**DFS** Deutsche Flugsicherung GmbH

## Flugverfahrensvorschläge der FLK für BBI

# **Folgende Vorschläge sind am 13.12.2010 mit der Bitte um Prüfung bei der DFS eingegangen und in der FLK-Sitzung am 17.01.2011 betrachtet worden.**

# **Folgende Vorschläge sind bei der DFS am 17.01.2011 mit der Bitte um Prüfung bis zum 14.02.2011 eingegangen:**

# Untersuchung kurzer Südabflugrouten bei BR Ost

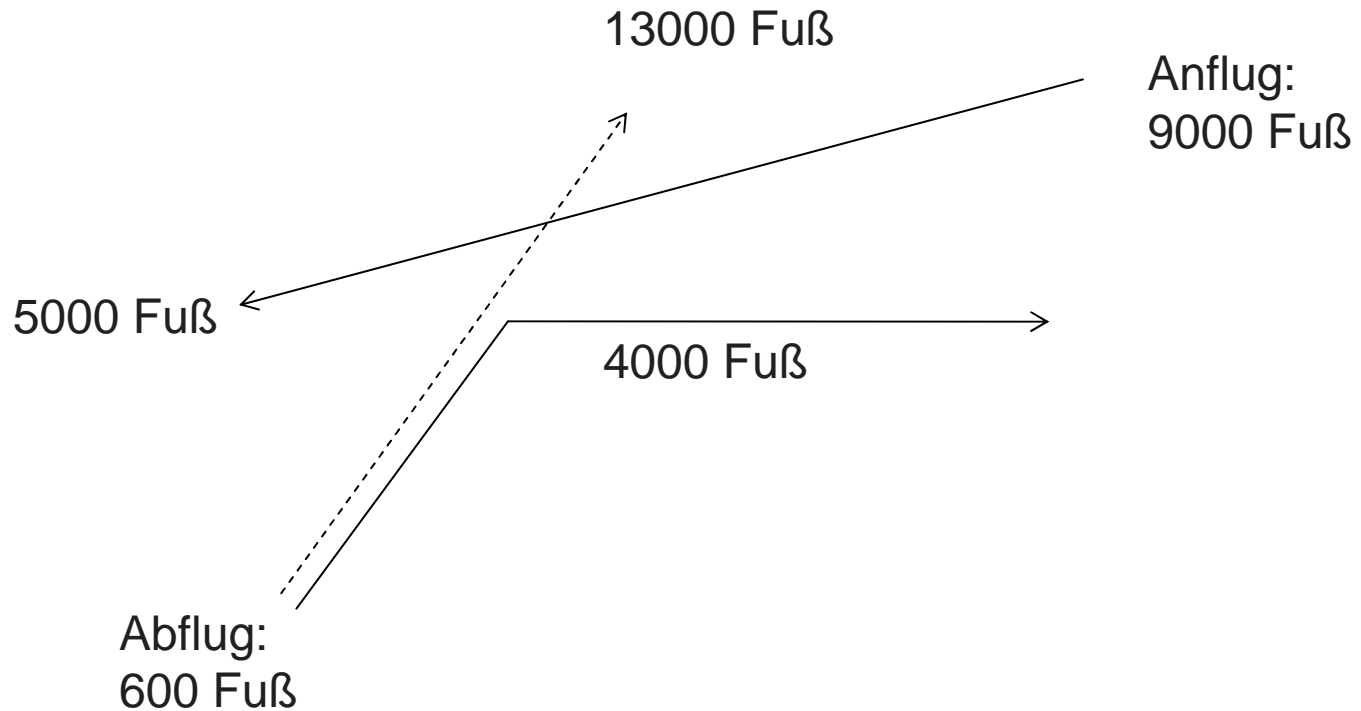
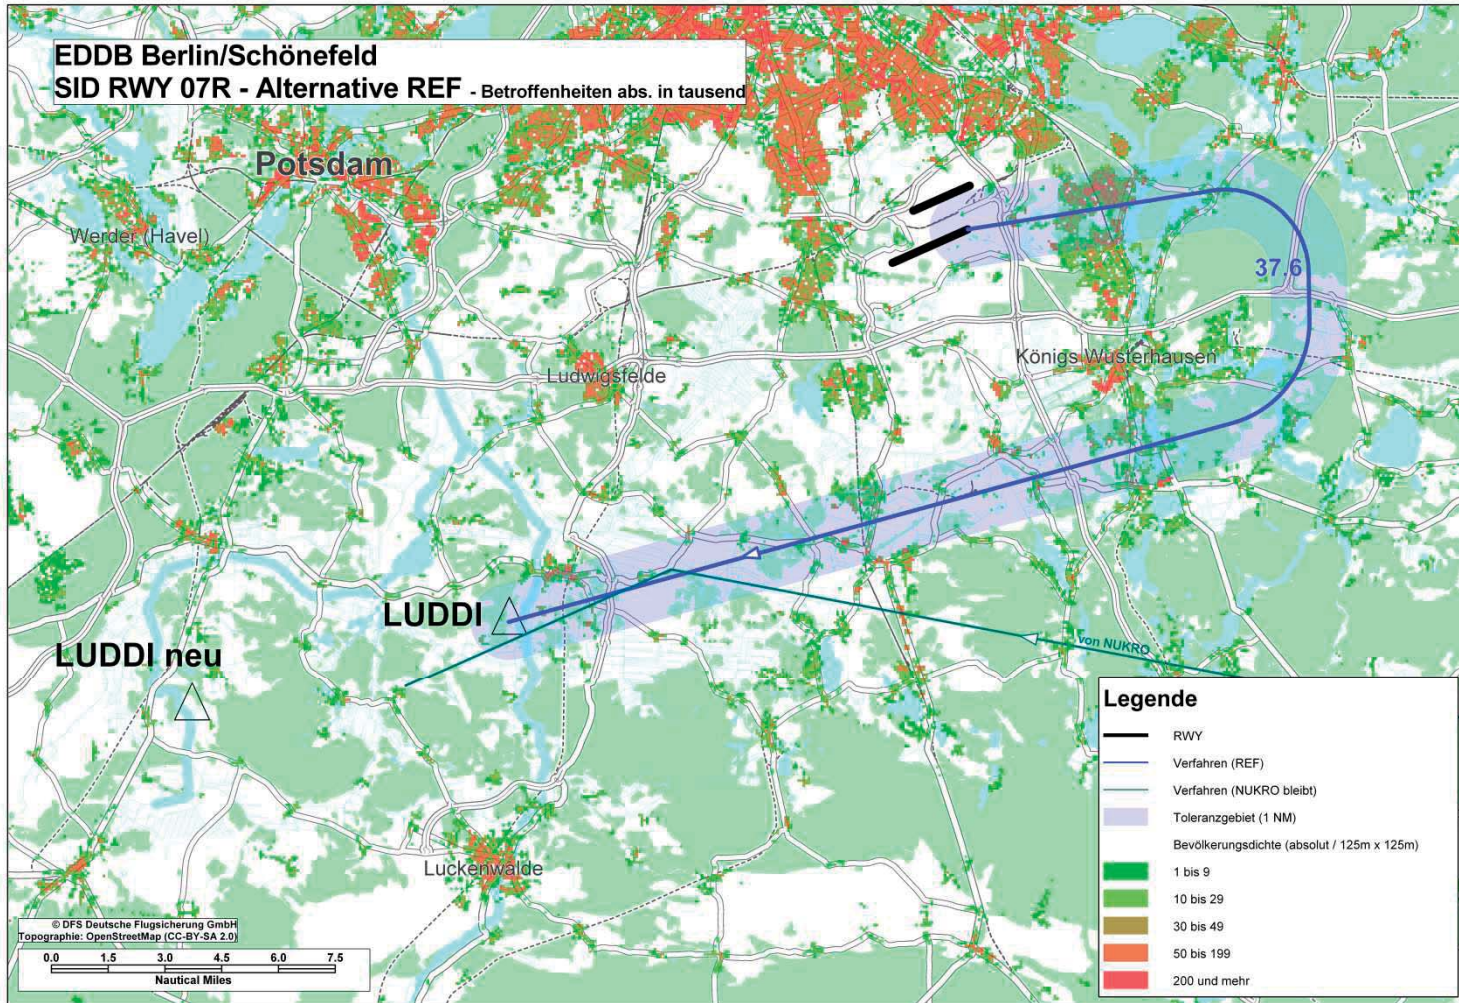
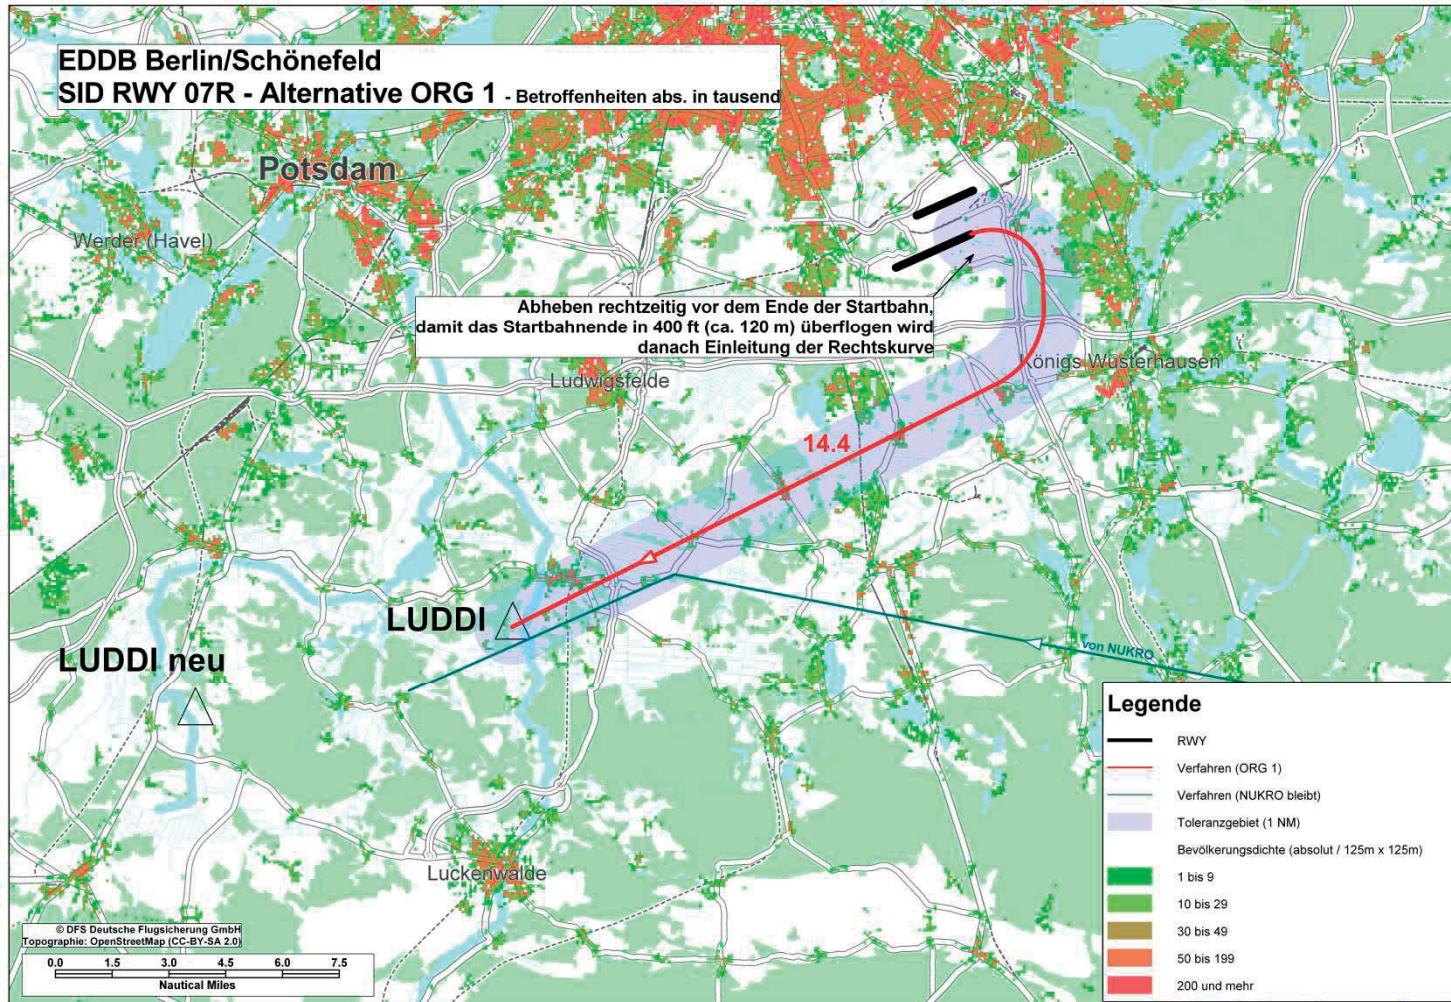
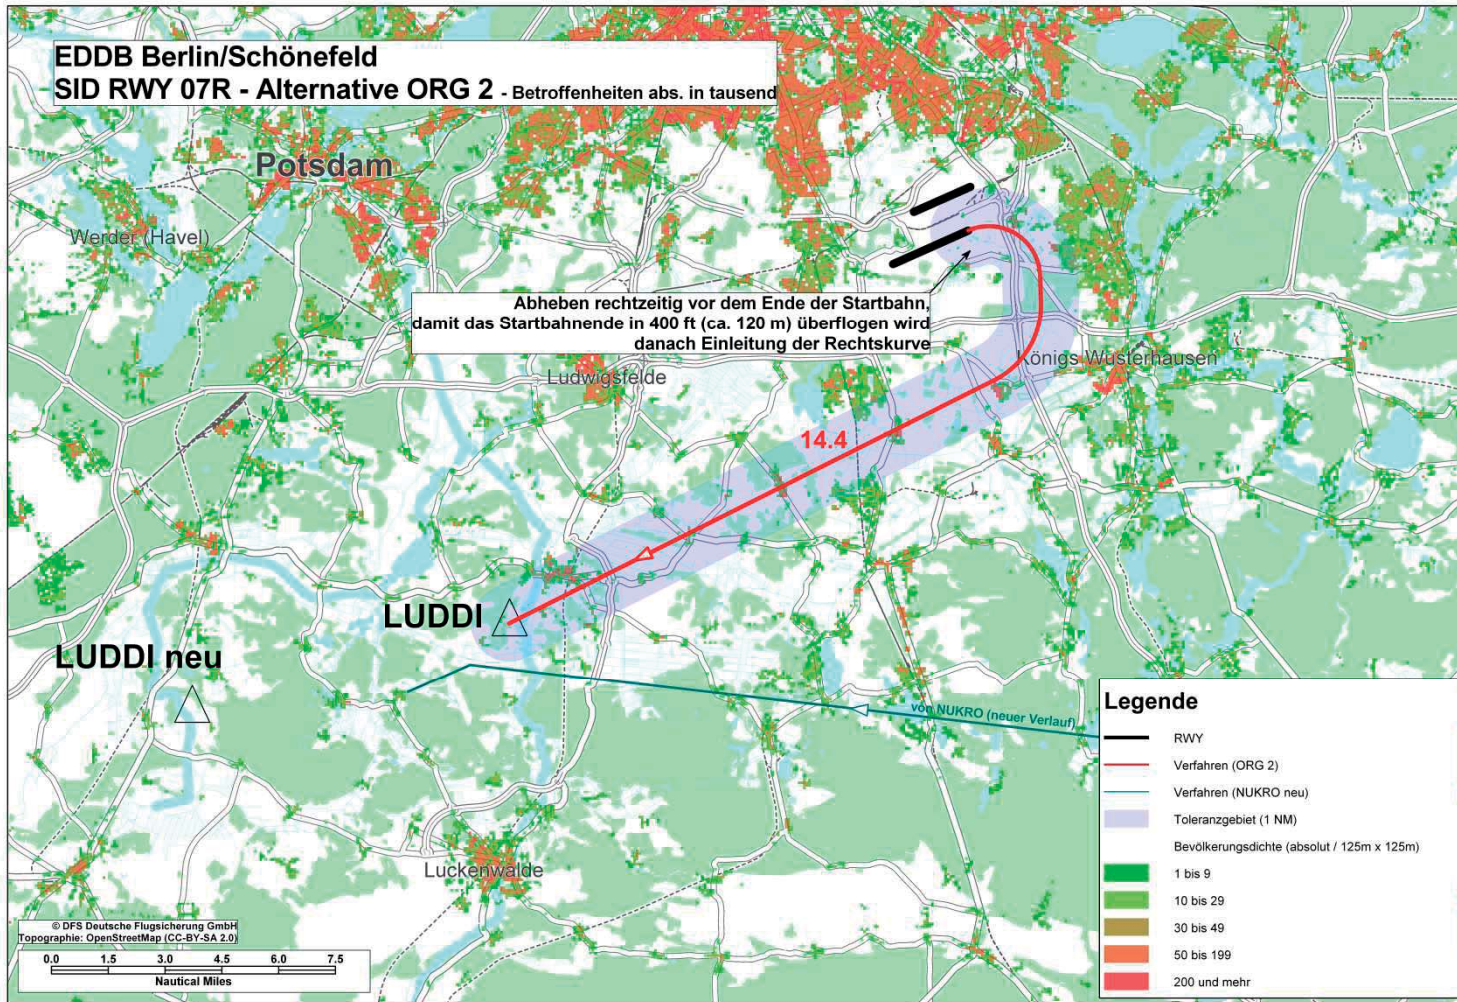
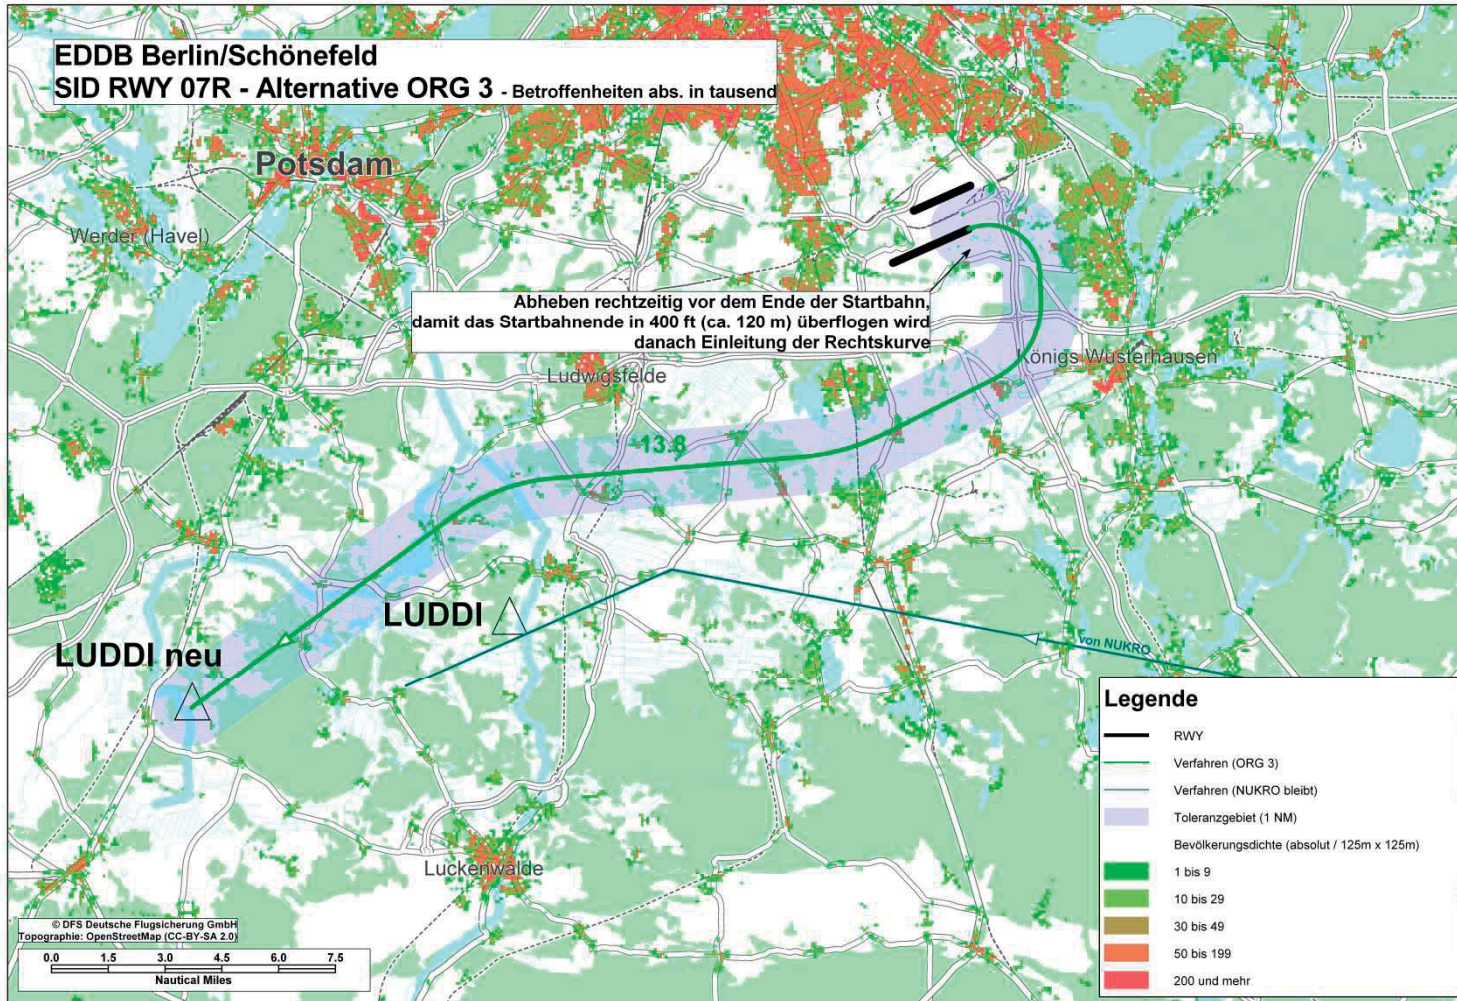
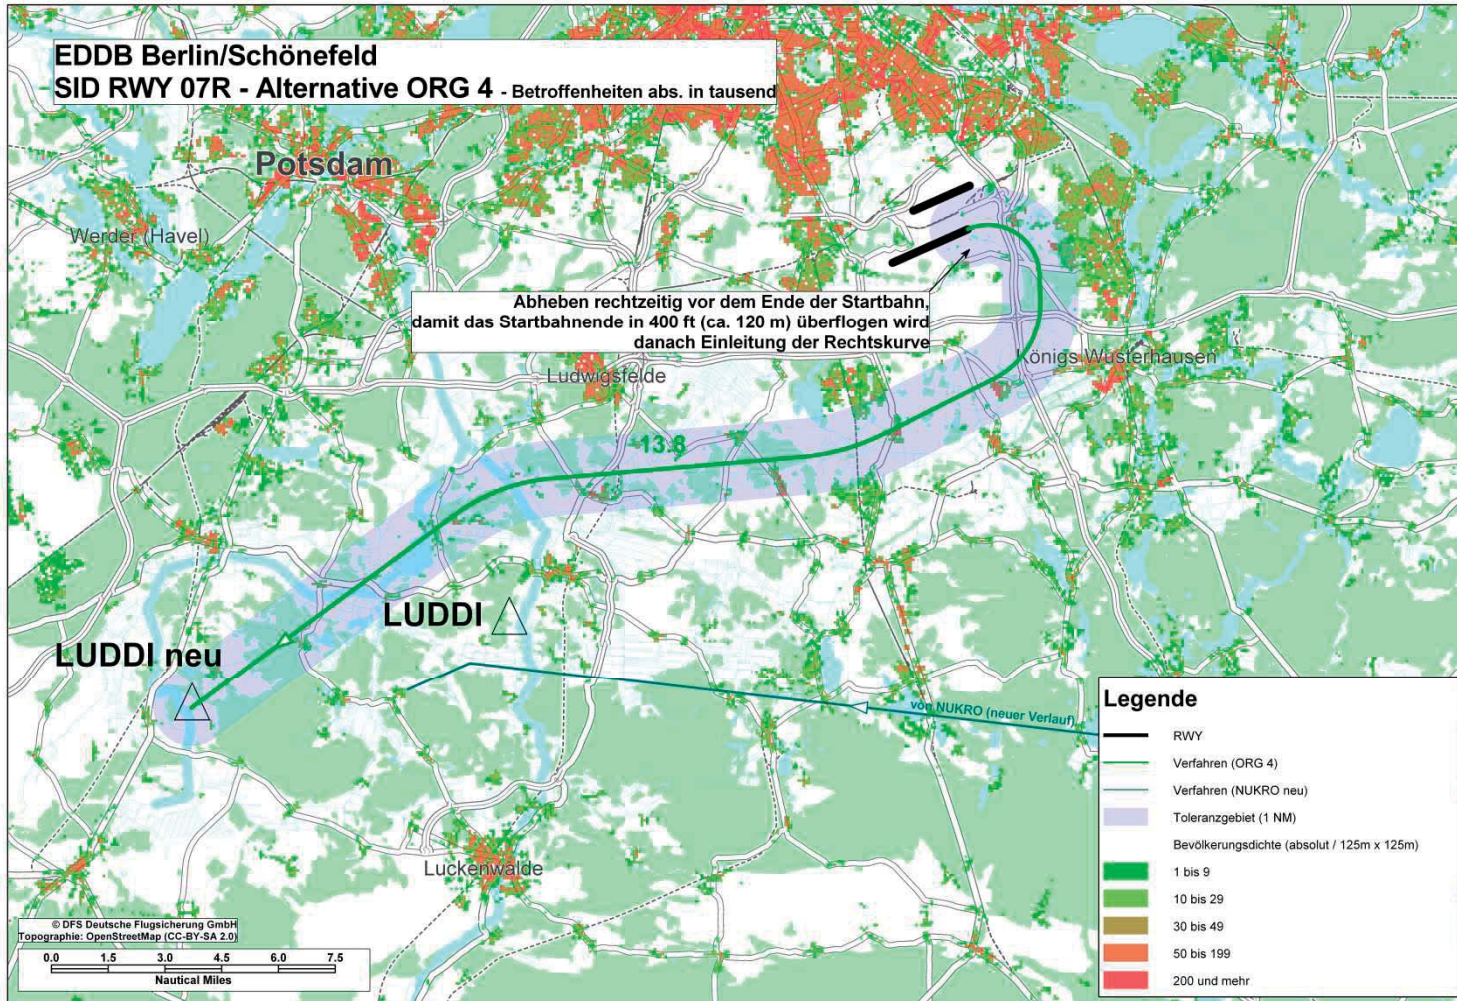
Die Durchführung der kurzen Südabflugrouten auch am Tage zu untersuchen.

Wie von der DFS in den bisherigen Planungen vorgesehen ist das **Referenzszenario** in Bezug auf die Anzahl der Konflikte zwischen An- und Abflügen am vorteilhaftesten. Es weist die wenigsten potentiellen Konflikte auf. Ein langer Geradeausflug gibt den Abflügen genügend Zeit, um die Südanflüge weitestgehend konfliktfrei zu übersteigen.

Bei Nutzung der neuen kurzen SID LUDDI ohne Anpassung der Südtransition werden in **ORG1** die meisten pot. Konflikte, darunter 8 Annäherungen <3NM, registriert.

In **ORG2** erfolgt die Verlagerung der Südtransition. Durch die größere laterale Entfernung zwischen An- und Abflügen werden im Vergleich zur ORG1 weniger pot. Annäherungen, darunter nur noch zwei <3NM, gezählt.

Die Verlegung der neuen kurzen SID LUDDI nach Norden in **ORG3** generiert in Verbindung mit der ursprünglichen Südtransition im Vergleich zur ORG2 wieder deutlich mehr pot. Konflikte.

Die Verlegung der neuen kurzen SID LUDDI nach Norden erzeugt in **ORG4** einen noch größeren seitlichen Abstand zu den Anflügen auf der nach Süden verlegten Südtransition. Dadurch erfolgt eine deutliche Reduzierung der Anzahl pot. Konflikte zwischen 0NM und <6NM. **56 pot. Konflikte finden im Bereich zwischen 6NM und <9NM statt.**

Die ORG4 bietet mit 5 pot. Konflikten im Bereich bis 6NM und insgesamt 61 pot. Konflikten bis 9NM im Hinblick auf Konflikthäufigkeit die günstigste der getesteten Varianten.

In Konsequenz kann ein CDA-Anflugverfahren von NUKRO bei Verwendung einer Kurzabflugroute SID LUDDI nicht uneingeschränkt in das Betriebskonzept aufgenommen werden.
